Dodatek č. 3 smlouvy o dílo č. SPR-S116/2021-3
(ve smyslu § 2586 až § 2635 z.č. 89/2012, občanského zákoníku)

Předmětem dodatku č.3 smlouvy o dílo (č. objednatele SPR-S116/2021) ze dne 21.6.2021 ve znění dodatku č. 1 ze dne 19. 10. 2021 a dodatku č. 2 ze dne 31.1.2022 jsou změny v rozsahu plnění díla v rámci akce "Obnova objektu a provozních souborů Letenského historického kolotoče", na základě Změnových listů (dále jen ZL), které jsou nedílnou přílohou č.1 tohoto dodatku smlouvy o dílo :

Obnova objektu a technických systémů Letenského historického kolotoče		
reg.č.projektu:	134V112000250	číslo ZL: 05
smlouva:	SPR-S116/2021	
objednatel:	Národní technické muzeum, IČO: 00023299, DIČ: CZ00023299	
zhotovitel:	Ing. Jiří Kmošek, Na Lánech 15, 570 01 Litomyšl; IČO: 76348091; DIČ: CZ9011183786

název ZL:	Točna a ochoz		
dotčené st. objekty:	180201 - Stavební

Detail pozůstatků barevných povrchových úprav na vnitřním plášti objektu.

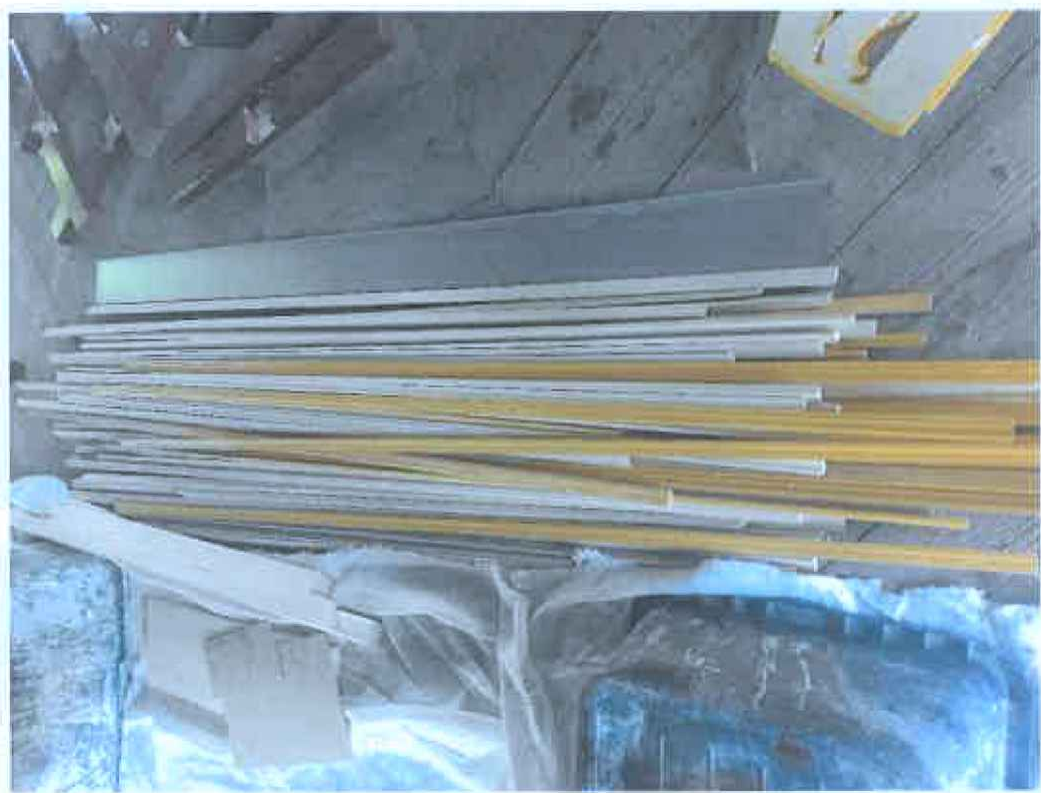
Větší rozsah přípravných prací před povrchovými úpravami – nutnost opálení a kompletního přebrousování původních barevných povrchových úprav vyskytující se zejména na obtížně přístupných površích vnitřního dřevěného pláště stavby. Zde se jedná o chybu výkazu výměr, která byla zjištěna v návaznosti na zahájení povrchových úprav interiéru kolotoče, ke kterým zhotovitel přistoupil po ukončení rovnání stavby, statického zajištění objektu kolotoče a částečné aplikaci povrchových úprav na vnějším plášti stavby. Jednalo se o vnitřní plochy svislého obvodového pláště o celkové ploše cca 120 m², zejména pak v oblasti demontovaných kastlíků určených pro srolování rolet a demontovaných horních přechodových lišt včetně všech navazujících ploch. Současně bylo nutno provést úplné očištění všech ploch celkem 12 ks kastlíků rolet jejichž plocha představovala celkem 45 m². Současně bylo nezbytné, před zahájením nanášení ochranných nátěrů, obrousit vnitřní plochy cca 150 m² a vnější plochy cca 260 m². Tato dodatečná úprava povrchů před aplikací nátěrového systému představovala významné zvýšení pracnosti, časové náročnosti a současně byla jednou z příčin, která pozdržela realizaci vnitřních nátěrů až do klimaticky vhodnějšího období, tzn. jarních měsíců 2022.

ZL 10 – Zabezpečení spáry mezi točnou a ochozem

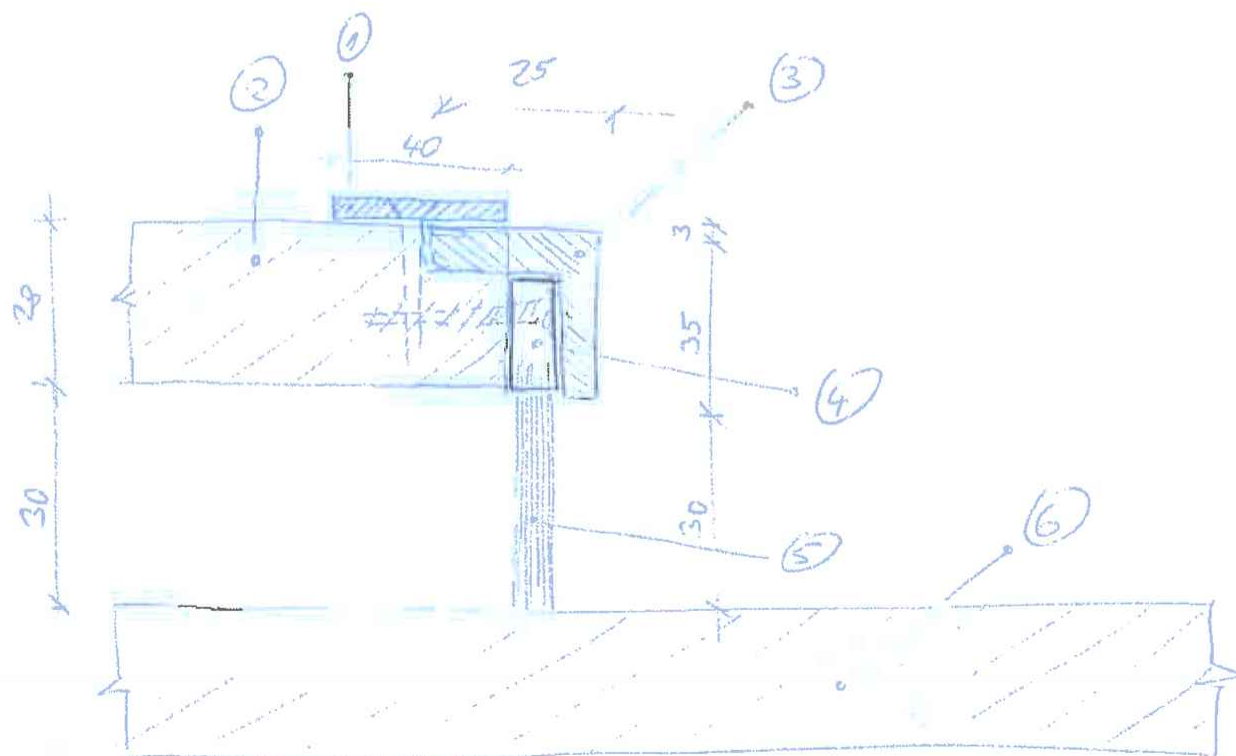
S ohledem na celodřevěnou konstrukci točny a ochozu a jejich budoucí nevyhnutelné tvarové změny v důsledku změn zatížení a vlivu vlhkosti vzduchu vedoucí k neustálým změnám tvaru dřevěných konstrukcí, což bylo potvrzeno v uplynulých týdnech, je vyloučeno trvalé seřízení točny a ochozu, tak aby spára byla minimální (ideálně 5 mm) a v celé své délce.

V rámci příprav na zprovoznění kolotoče provedl objednatel konzultaci s technikem TÜV SÜD Czech s.r.o., který se zabývá posuzováním bezpečnosti prostředků lidové zábavy, ten doporučil minimalizování spáry mezi točnou a ochozem, která je cca 3 – 4 cm pomocí dodatečných technických opatření. Analýza rizik z roku 2015 toto nebezpečí řeší na úrovni organizace provozu kolotoče a samosvorností převodovky pohonu.

Zhotovitel navrhl řešit problém s uzavřením spáry cca 3 cm pomocí instalace sestavy kartáče, gumového „L“ profilu a upevňovací lišty namontované na hranu ochozu. Instalace tohoto technického řešení znamená demontáž již instalovaného ocelového pásu z obvodu ochozu, zafrézování drážky a instalace celé uzavírací sestavy spáry.

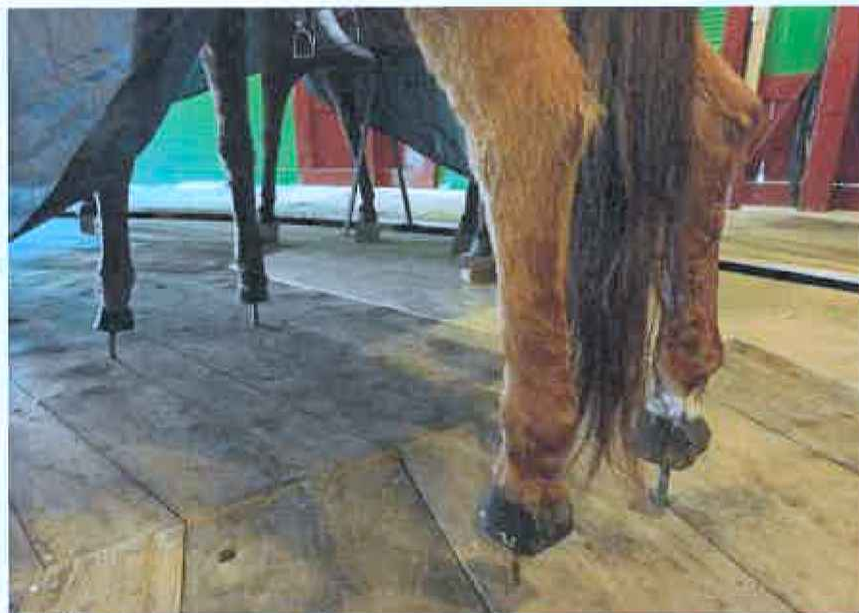
V průběhu rekonstrukce bylo zjištěno, že původně instalovaná táhla na točně neplní svůj ztužující účel, byla kotvena na nenosné prvky konstrukce točky. Bylo rozhodnuto o vyjmutí položky. Táhla převezme objednatel k uložení.
